ADECUACIÓN DE ESPACIOS PARA EL TRASLADO DE TRIBUNALES Y SALAS DE AUDIENCIAS DEL EDIFICIO DE LAS CORTES DE APELACIÓN AL EDIFICIO SEDE DEL REGISTRO INMOBILIARIO Y LA SUPREMA CORTE DE JUSTICIA

REFERENCIA: CP-CPJ-03-2025

CIRCULAR NÚMERO 02

PREGUNTAS Y RESPUESTAS NÚM 2

AREAS A CLIMATIZAR

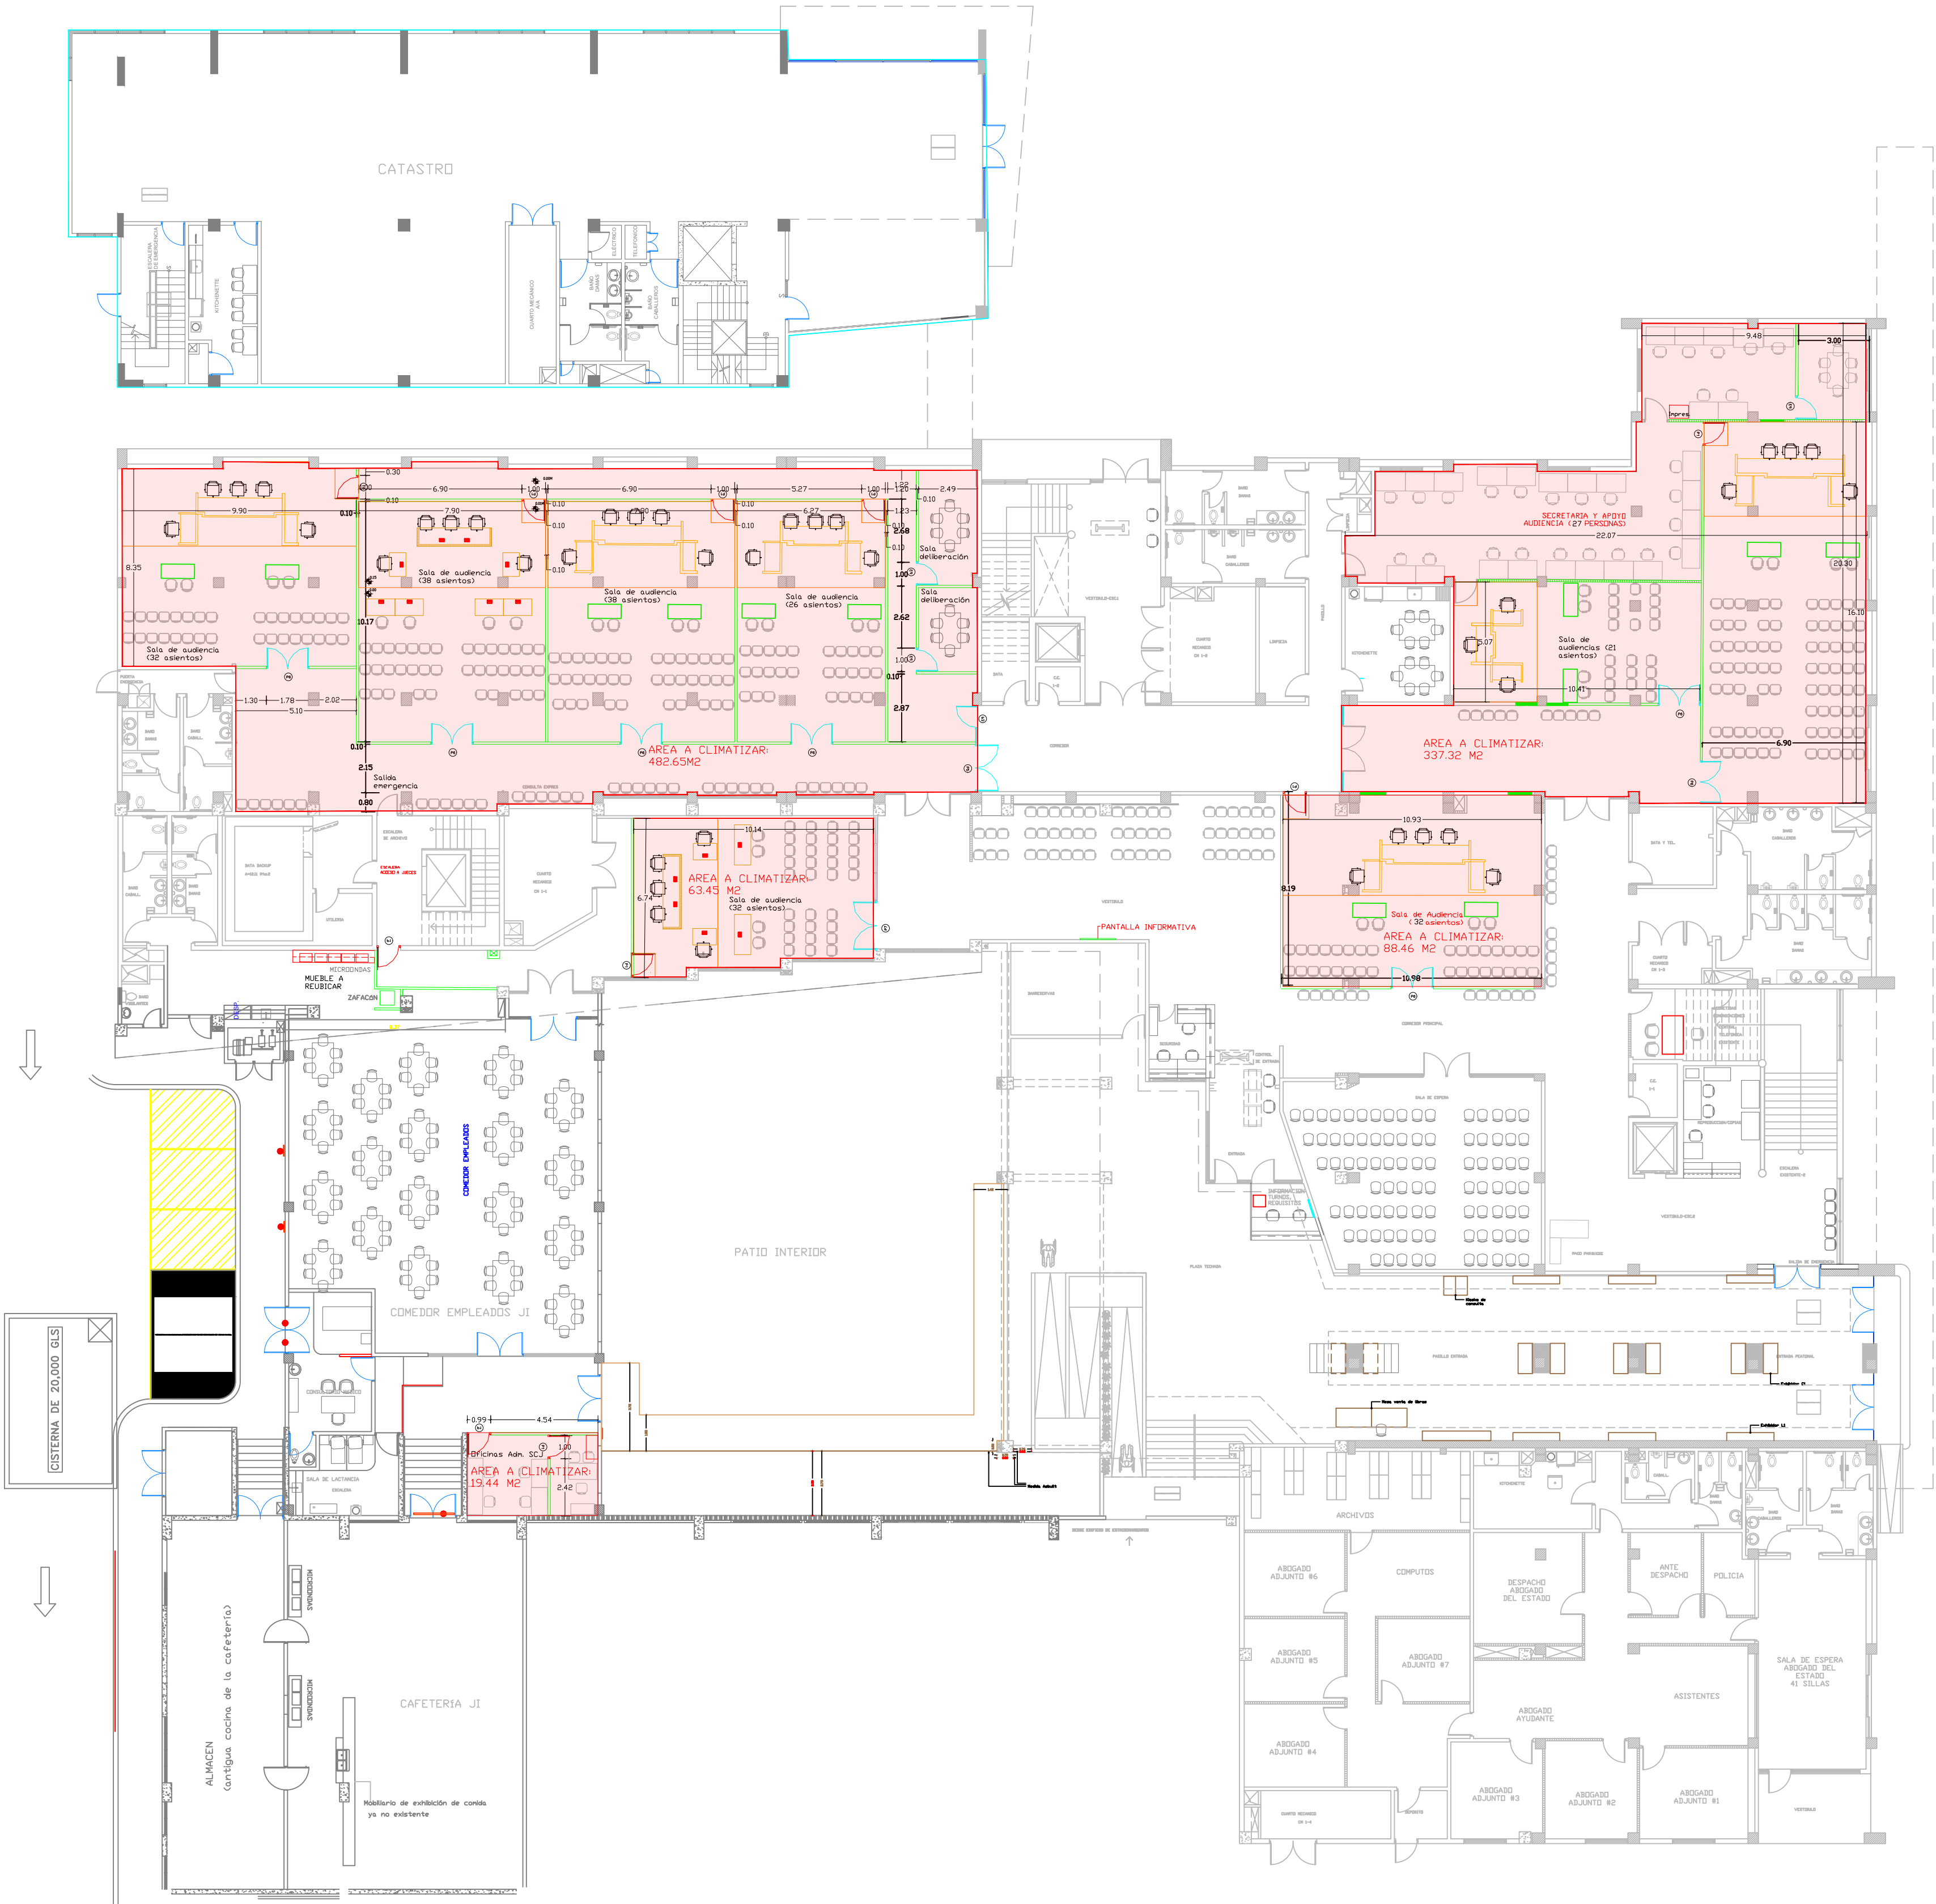
PREGUNTA 1: También solicitamos la remisión de los planos para la ducteria de los equipos de climatización a utilizar

Incluir el diseño de los ductos en las siguientes partidas. Ver planos anexos donde indica las áreas a climatizar.

AREA A CLIMATIZAR 991.32 M2
